PRODUKT	HOOFDGROEP	GROEP
<b>P</b>	<b>8</b>	<b>87</b>
BETR.	NO.	
Kachel	<b>15</b>	
340	DATUM	
	Dec. 80

Dit Service Bulletin is een aanvulling op Servicehandboek Reparatie en onderhoud, Hoofdgroep 8, Carrosserie 340, 1977-19..

### Kachelunit met gewijzigde bediening voor de kachelkleppen

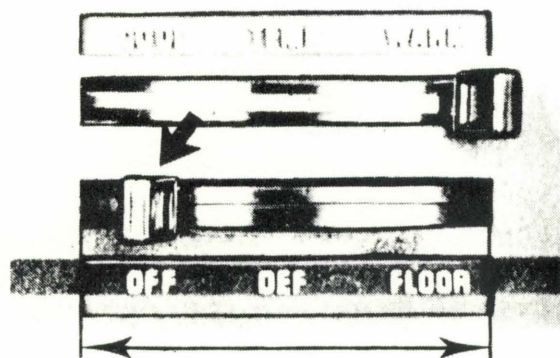
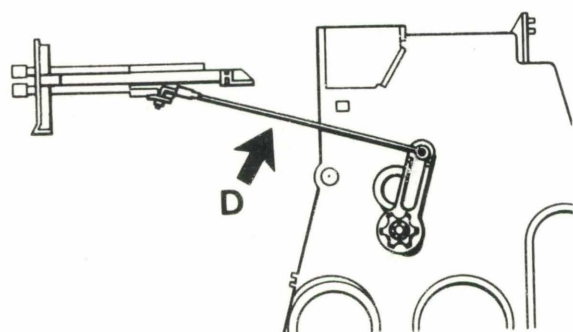
Met ingang van chassisnummer 520243 is een kachelunit ingevoerd waarvan het bedieningsmechanisme zelfinstellend is.

Het instelmechanisme bestaat uit hefboom A en tandwiel B, elk aan de zijkant voorzien van een fijne vertanding.

Beide delen worden tegen elkaar gedrukt door drukveer C en doen dienst als slipkoppeling.

Door deze slipkoppeling wordt de stand van de kachelkleppen ten opzichte van de regelknop automatisch ingesteld als de regelknoppen op het bedieningspaneel over het **hele bereik** heen en weer worden bewogen.

Een ratelend geluid aan het eind van de slag geeft aan wanneer het stelmechanisme in werking treedt.

Wordt bij het heen en weer bewegen van de regelknoppen geen geratel gehoord, dan is de stand van de kachelkleppen juist.

Als het ratelende geluid over de gehele lengte van de slag wordt gehoord, is óf de veerdruk van veer C te zwak, óf de vertanding versleten.

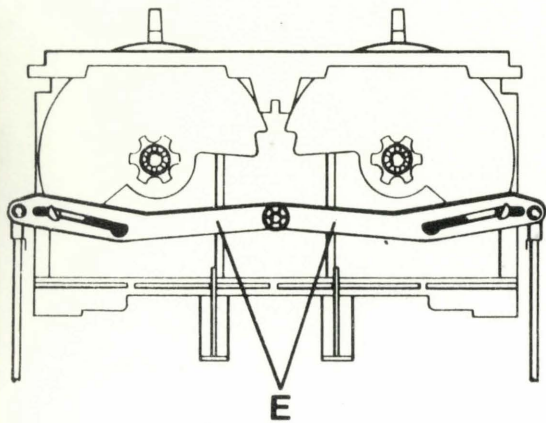
Om de benodigde kracht voor het instellen te kunnen overbrengen zijn de bedieningskabels vervangen door bedieningsstangen (D).

De oude en nieuwe kachelunit zijn alleen uitwisselbaar als het bedieningspaneel wordt aangepast.

Combinatie nieuwe kachel/oud bedieningspaneel:  
vervang hefarmen E door nieuwe uitvoering,  
O/N 3282716-4.

Combinatie nieuw bedieningspaneel/oude kachel:  
vervang hefarmen E door oude uitvoering,  
O/N 3276921-8.
